INFORME DE CONTROL ESPECÍFICO N° 017-2022-2-6353-SCE

"SERVICIO DE MANTENIMIENTO Y MEJORAMIENTO DE INFRAESTRUCTURA EN EL MARCO DEL COVID 19 DEL CENTRO DE SALUD MENTAL COMUNITARIO WIÑAY, DISTRITO DE COMAS, DE LA JURISDICCION DE LA DIRIS LIMA NORTE"

INFORME DE CONTROL ESPECÍFICO
Nº 017-2022-2-6353-SCE

Imagen 1

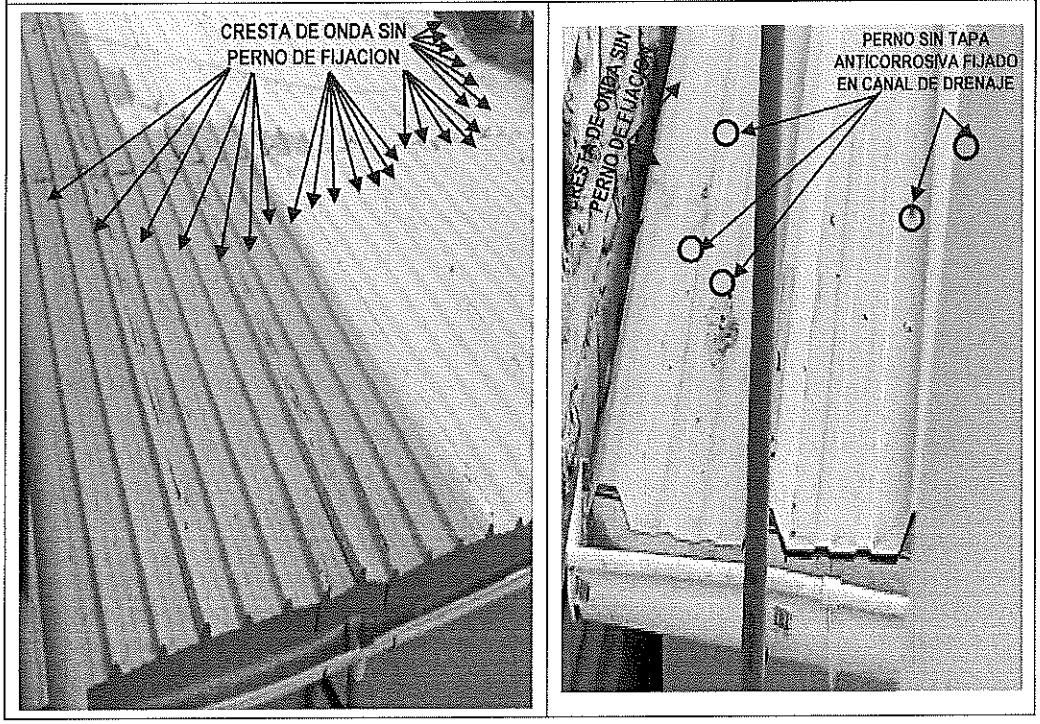
2.04.01 Suministro e instalación de cobertura con panel multicapa, termo acústico

De conformidad con lo señalado en el Anexo 2: Características técnicas de los Términos de Referencia, las planchas termo acústicas a utilizar deben reunir las siguientes características:

- Medidas: **1.13x3**.60m
- Espesor: 2.0mm mínimo
- Altura de cresta: 28.0 mm mínimo.

De la Ficha Técnica presentada por el contratista Elber Ignacio Contreras Carrillo junto al documento sin número de 31 de diciembre de 2021con el asunto Entrega de Servicio Ord. Serv. 06815, se advierte de la descripción de las propiedades de las planchas TK5 y TK6 en sus líneas Pro y Home, que la plancha TK5 Pro cuenta con el espesor mínimo requerido de 2.0mm, con un alto de cresta de 38.0mm superior al valor mínimo requerido de 28.0mm, **con una medida de anchode plancha de 1.07m menor al valor del ancho de plancha de 1.13m requerido y se encuentra disponible en el mercado en color rojo.** Asimismo, se observa que la plancha TK6 Pro cuenta con el espesor mínimo requerido de 2.0mm, **con un alto de cresta de 27.0mm menor al valor mínimo requerido de 28.0mm,** con la medida de ancho de plancha de 1.13m requerida y que se encuentra disponible en el mercado en color blanco. Con relación a las planchas TK5 y TK6 en la línea Home, **cuentan con un espesor de 1.5mm por lo que, no cumplen con el espesor mínimo requerido de 2mm.**

Como resultado de la visita realizadaa las instalaciones del Centro de salud mental ubicado en el Lt. 10, Mz. C, Zona H del Pueblo Joven Pampa de Comas y según las características establecidas en la Ficha Técnica presentada por el contratista Elber Ignacio Contreras Carrillo, se advierte que las planchas empleadas en la ejecución de la partida 02.04.01 corresponden al modelo TK5 – PRO y que se encuentran fijadas a la estructura de la cobertura mediante pernos **sin tapas anticorrosivas colocados en las líneas de canalización del drenaje** de la plancha. Al respecto, en el Anexo 2: Características técnicas de los Términos de Referencia, se establece que *"(...) la instalación se deberá realizar de acuerdo a las especificaciones técnicas del fabricante."*

Conforme a lo antes mencionado, se observa que la instalación de la cobertura con el panel multicapa termo acústico TK-5 PRO, se efectuó sin cumplir con lo señalado por el fabricante, habiendo fijado las planchas termo acústicas **con pernos sin contar con la tapa anticorrosiva en los canales de drenaje y no en la cresta de las planchas, conllevando ante la presencia de humedad, la oxidación de los pernos y la consecuente filtración de la humedad a través de la cobertura.**

De otro lado, **durante la visita realizada también se verificó que, los techos se instalaron contraviniendo con la pendiente (inclinación) conforme a lo señalado en el Anexo 5**: Planos de los Términos de Referencia.

Imagen 2

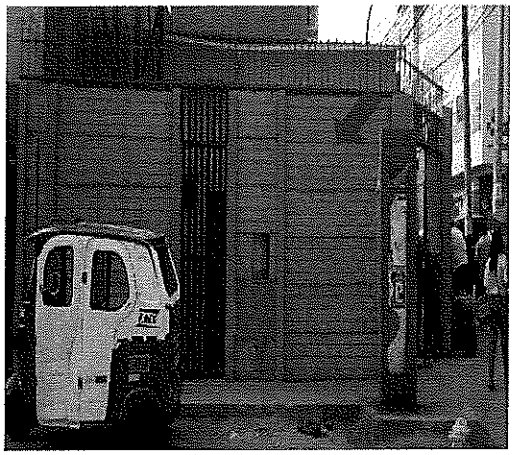
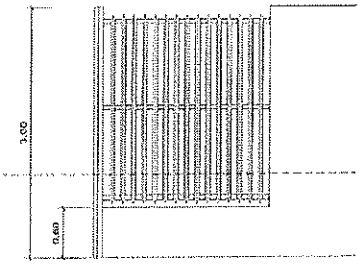
2.05.04 Suministro e instalación de reja metálica perimetral, incluye puertas batientes y accesorios

Se instaló un muro prefabricado en el frontis del Centro de Salud Mental Comunitario Wiñay y no la reja metálica perimetral según lo señalado en el Anexo 2: Características técnicas de los Términos de Referencia

Imagen 3

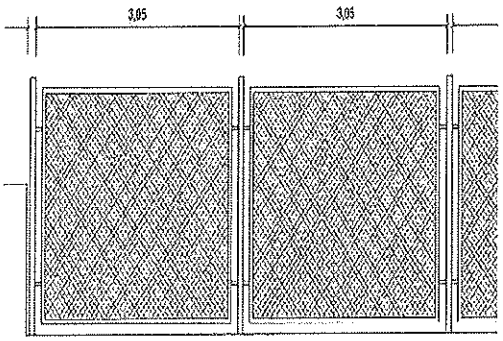
2.05.05 Suministro e instalación de reja metálica tipo malla

Instalación de muro prefabricado en el lateral derecho del Centro de Salud Mental Comunitario Wiñay y no la reja metálica tipo malla según lo señalado en el Anexo 2: Características técnicas de los Términos de Referencia

Imagen 4

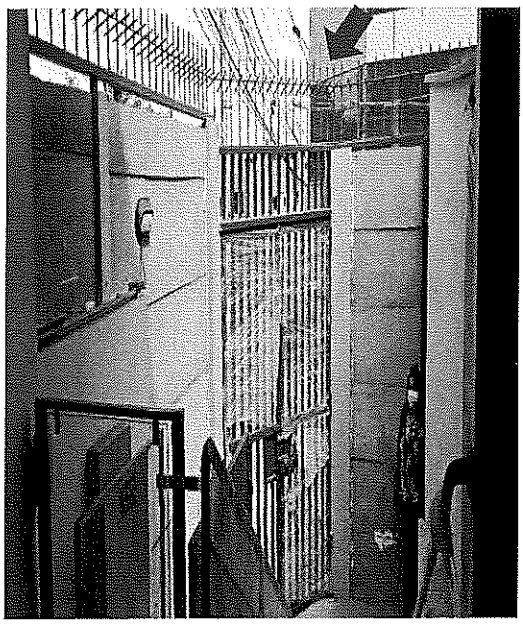
2.05.06. Suministro e instalación de púas metálicas

El cerco de alambre de púas, no está conformado por tres líneas, según lo señalado el Anexo 2: Características técnicas de los Términos de Referencia.

Imagen 5

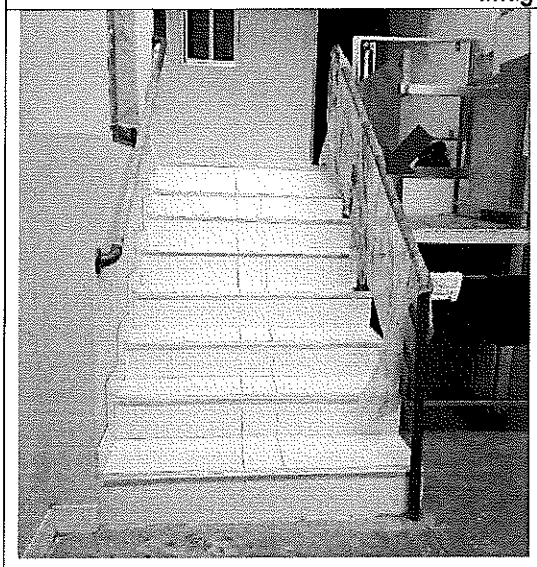
2.05.08. Suministro e instalación de baranda metálica en escalera de concreto

La baranda metálica instalada en la escalera es de tubo negro y no de tubo de F°G° conforme a lo señalado en el Anexo 2: Características técnicas de los Términos de Referencia.

Imagen 6

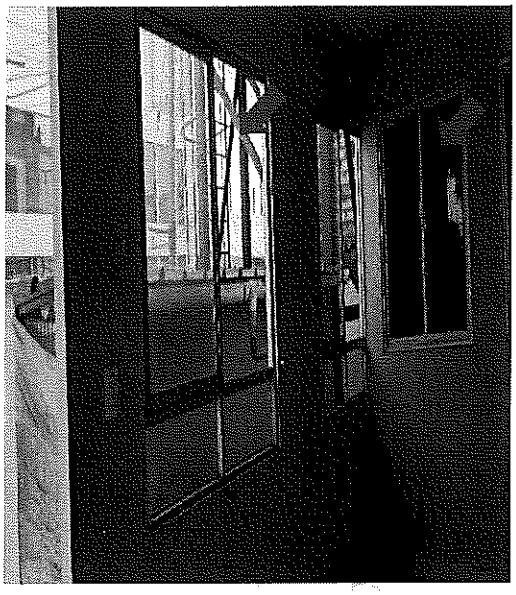
2.05.09. Suministro e instalación de ventana sistema Moduglass (sistema corredizo) con vidrios de 6mm, láminas de seguridad y perfiles de aluminio, incluye accesorios

El vidrio de las ventanas instaladas no cuenta con la lámina anti impacto de 4 micras de espesor por la cara interna, tipo fros color blanco, según lo señalado en el Anexo 2: Características técnicas de los Términos de Referencia.

Imagen 7

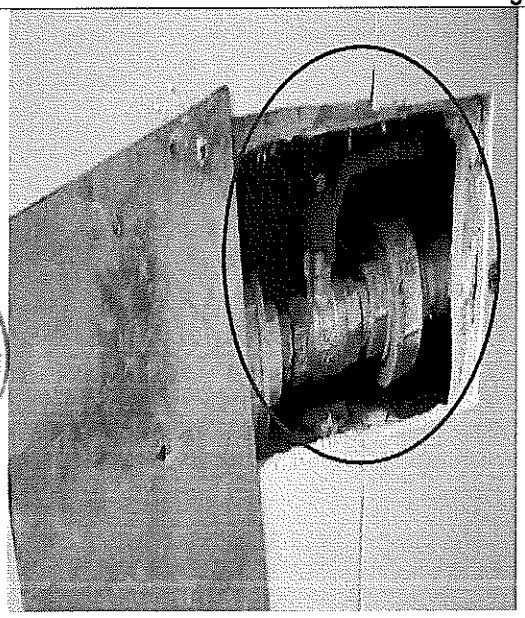
4.03.04.01. Suministro e instalación de válvula esférica de bronce pesado de Ø=1/2"

Las uniones roscadas de la válvula no son de fierro galvanizado conforme a lo requerido en el Anexo 2: Características técnicas de los Términos de Referencia.

Imagen 8

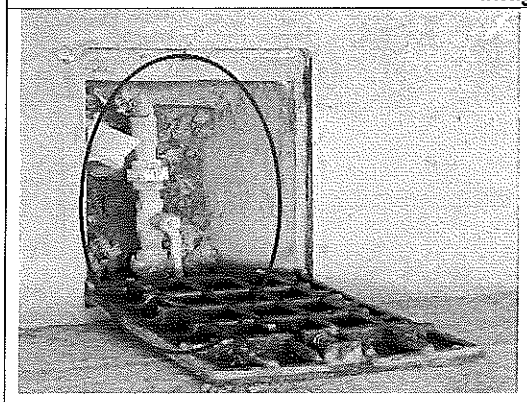
4.03.04.02. Suministro e instalación de válvula esférica de bronce pesado de ∅=3/4"

Las uniones roscadas de la válvula no son de fierro galvanizado conforme a lo requerido en el Anexo 2: Características de los Términos de Referencia

Imagen 9

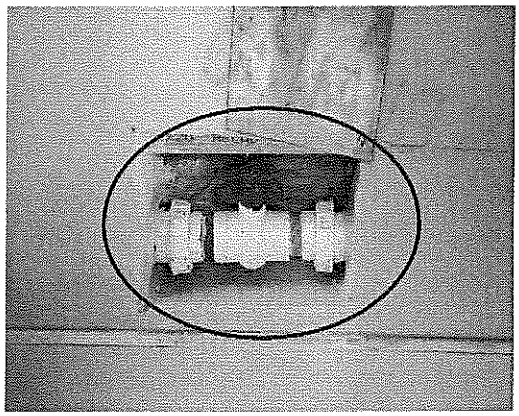
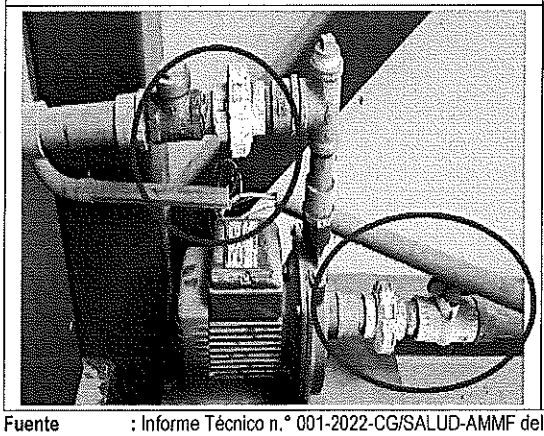
4.03.04.03. Suministro e instalación de válvula esférica de bronce pesado de ∅=1"

La válvula y las uniones roscadas son de plástico y no de bronce pesado y de fierro galvanizado conforme a lo requerido en el Anexo 2: Características.
